Région Hauts-de-France

**Avis délibéré de la mission régionale  
d'autorité environnementale  
Hauts-de-France  
sur le projet de parc éolien de la vallée de Boves  
de la société « SAS Vallée de Boves »  
sur la commune de Rotangy (60)**

n°MRAe 2020-4265

Le projet est localisé dans un contexte éolien très marqué et la carte ci-dessous fait apparaître dans un rayon de 20 km autour du projet :

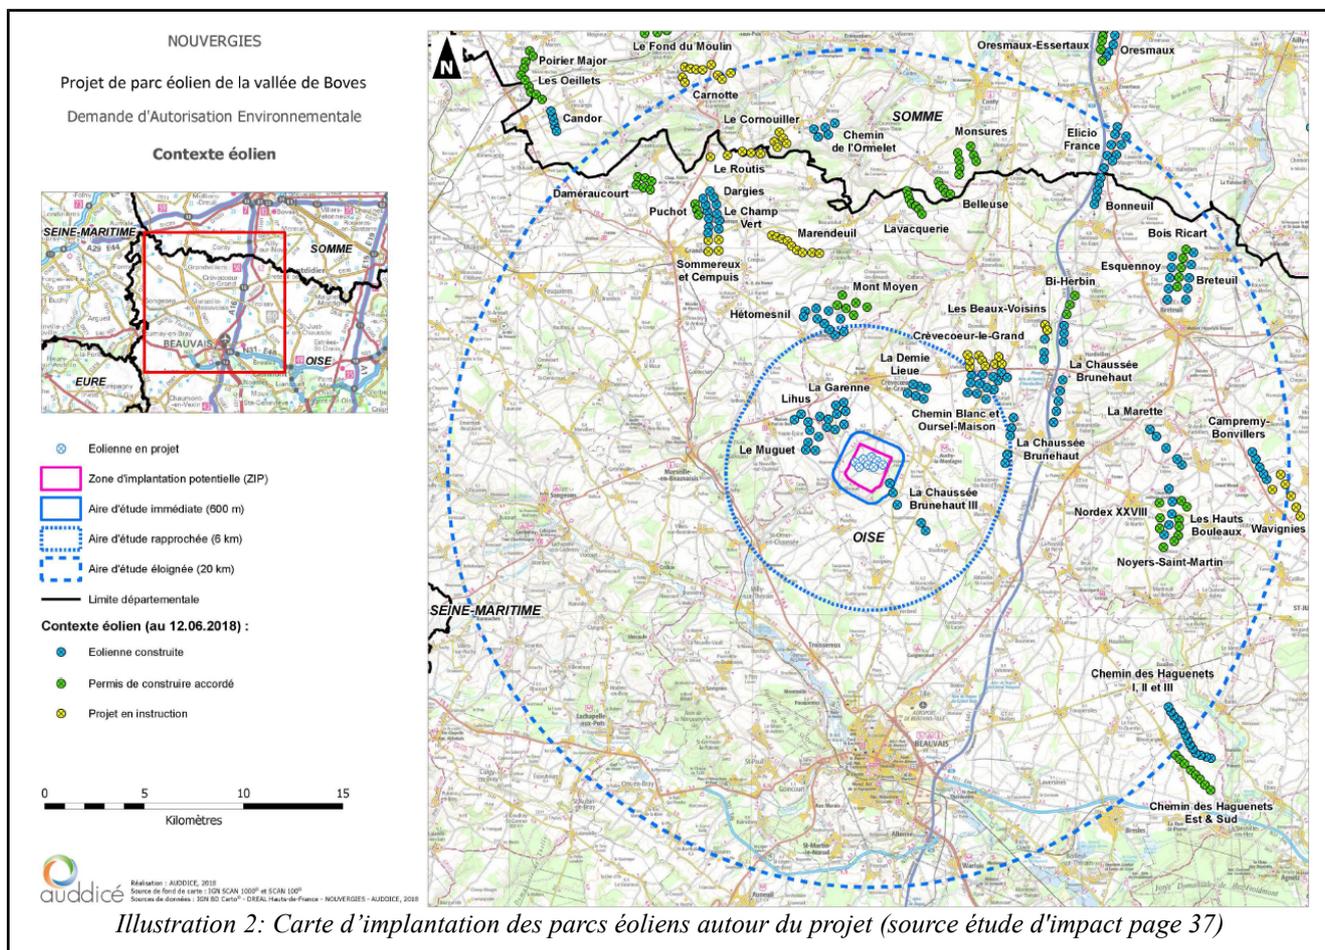
L'autorité environnementale relève cependant que l'étude d'impact date du 30 novembre 2018. Le contexte éolien a évolué depuis la réalisation de cette étude. Ainsi, le projet de parc éolien de Crèvecoeur-le-Grand, composé de 4 parcs SEPE Les Beaux Voisins, SEPE Le Coqliamont, SEPE La Garenne et SEPE Les Haillis sur les communes de Doméliers, Cormeilles, Francastel et Rotangy a fait l'objet d'un avis de l'autorité environnementale en date du 9 avril 2019<sup>1</sup>. Au nord, le parc éolien de Grez Le Hamel (11 éoliennes) a été accordé en avril 2019.

*L'autorité environnementale recommande d'actualiser l'analyse des effets cumulés en intégrant tous les projets ayant fait l'objet d'une évaluation environnementale.*
